Un memoriale ai deceduti dell'Esercito svizzero

Mandato di studio per l'arte e l'architettura – Rapporto della commissione di valutazione

Lucerna, 17.02.2022

Progetto: Memoriale ai deceduti dell'Esercito svizzero

7.4 210125 / THE PATH

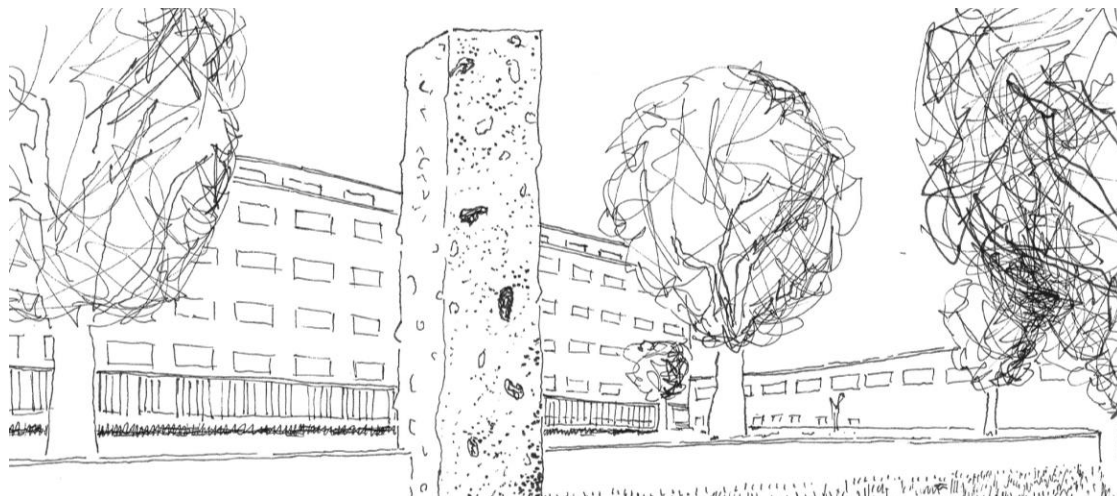
Il simbolismo e la modestia del progetto "The Path" hanno suscitato grande approvazione tra la commissione di valutazione. Il progetto si fonde bene con gli edifici esistenti, ma può essere pienamente apprezzato solo da una vista dall'alto. La commissione dubita che il progetto soddisfi tutti i requisiti d'uso auspicati. Anzi, ritiene che sia più adatto per un parco e verrebbe utilizzato prevalentemente dal pubblico. Un tale uso, ad es. come parco per skateboard, mette fondamentalmente in discussione il progetto e il suo uso e disturberebbe il lavoro del CIEL. Poiché queste eventualità non rientrano fra gli interessi degli utenti finali, la commissione di valutazione ha deciso di eliminare il progetto "The Path" al secondo turno.
